Příloha č. 5xg
Vyhodnocení připomínek obcí a veřejnosti

- **Návrh Změny č. 2 Územního rozvojového plánu**
- **Vyhodnocení vlivů návrhu Změny č. 2 Územního rozvojového plánu na udržitelný rozvoj území**
- **návrhy jednotlivých územních opatření k akceleračním oblastem vymezeným v návrhu Změny č. 2 Územního rozvojového plánu**

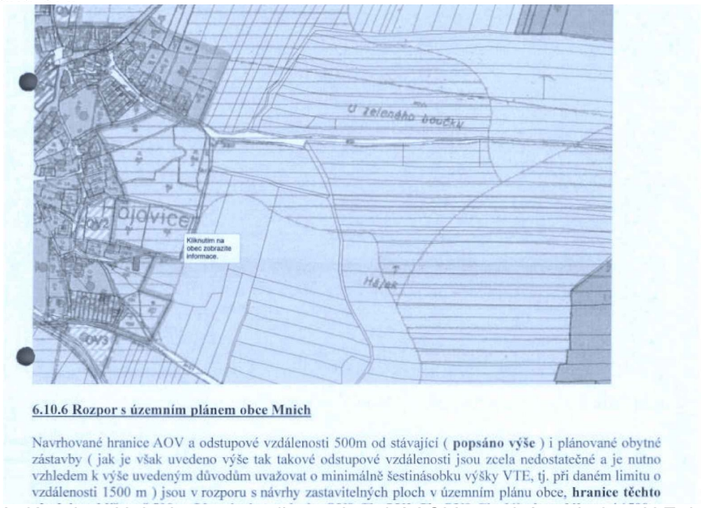
Navrhované hranice AOV a odstupové vzdálenosti 500m od stávající (popsáno výše) i plánované obytné zástavby (jak je však uvedeno výše tak takové odstupové vzdálenosti jsou zcela nedostatečné a je nutno vzhledem k výše uvedeným důvodům uvažovat o minimálně šestinásobku výšky VTE, tj. při daném limitu o vzdálenosti 1500 m) jsou v rozporu s návrhy zastavitelných ploch v územním plánu obce, **hranice těchto ploch jsou blíže než 1000m. Jde zejména o plochy OV2, OV3, OV4.**

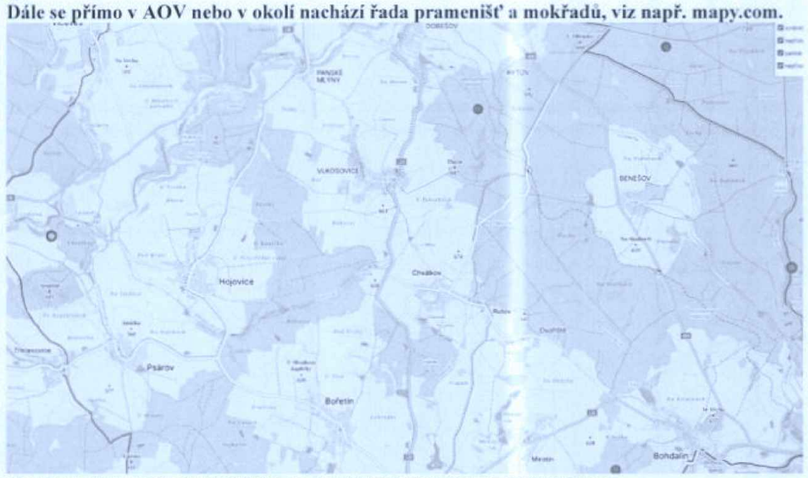
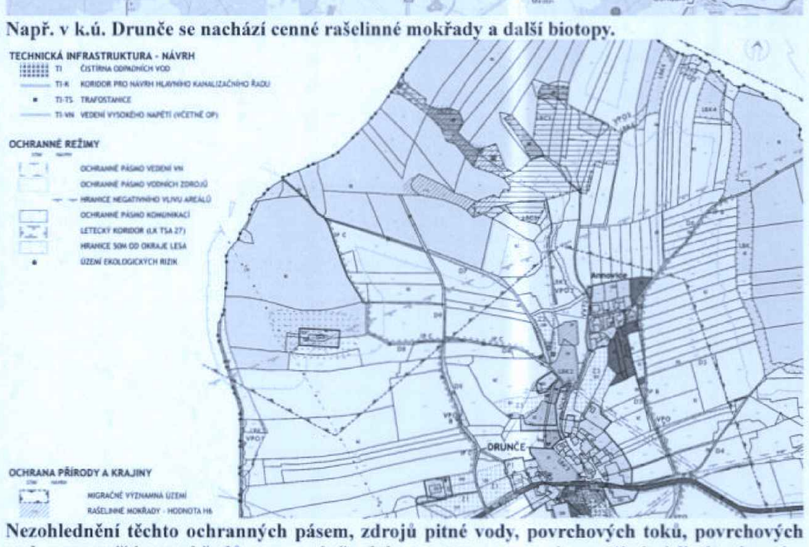
b) **dále a v blízkosti hranice AOV Bukovec 47 ochranné pásmo podzemního zdroje vody Vlkosovice č. 00250510 (jímací zářezy), a podzemního zdroje vody Dobešov č. 00196610,**

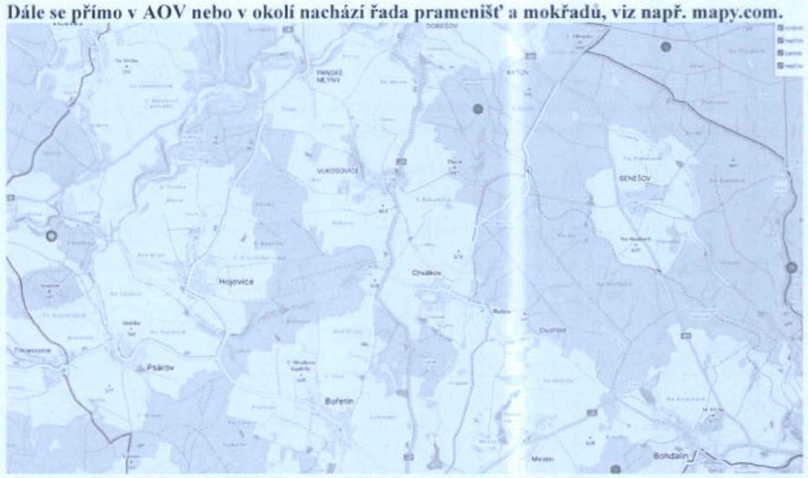
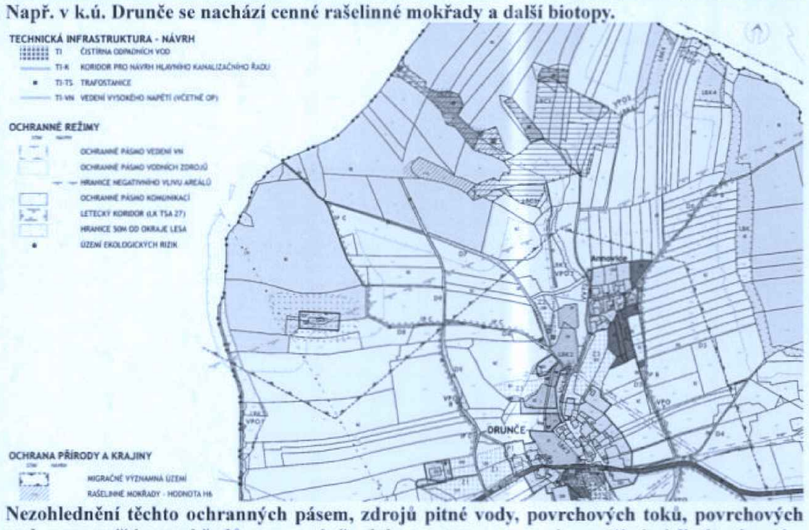
a) **V území akcelerační oblasti AOV47 se nacházejí evidovaná ochranná pásma vodních zdrojů, konkrétně ochranné pásmo evidenčního čísla 00299703 – Drunče, Březina (a i přímo tento chráněný vrt S01) a ochranné pásmo evidenčního čísla 00323810 – Hojovice (studna S), jejichž podmínky vylučují výstavbu uvažovaného typu staveb**

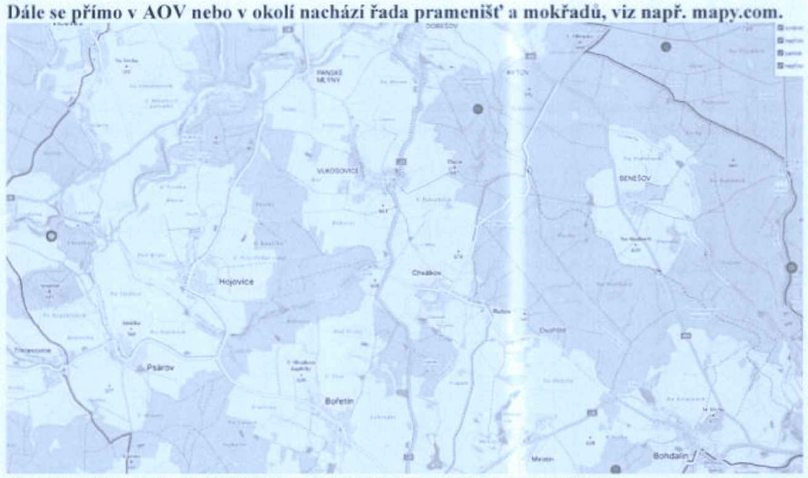
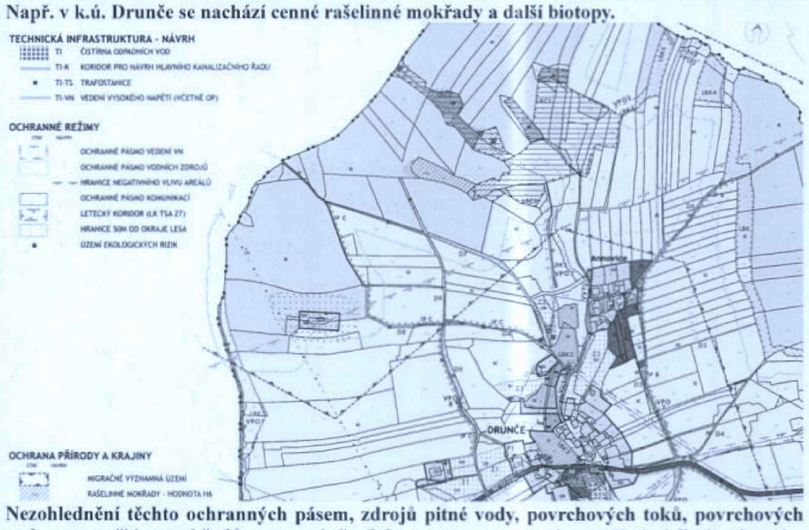
a) **V území akcelerační oblasti AOV47 se nacházejí evidovaná ochranná pásma vodních zdrojů, konkrétně ochranné pásmo evidenčního čísla 00299703 – Drunče, Březina (a i přímo tento chráněný vrt S01) a ochranné pásmo evidenčního čísla 00323810 – Hojovice (studna S), jejichž podmínky vylučují výstavbu uvažovaného typu staveb**
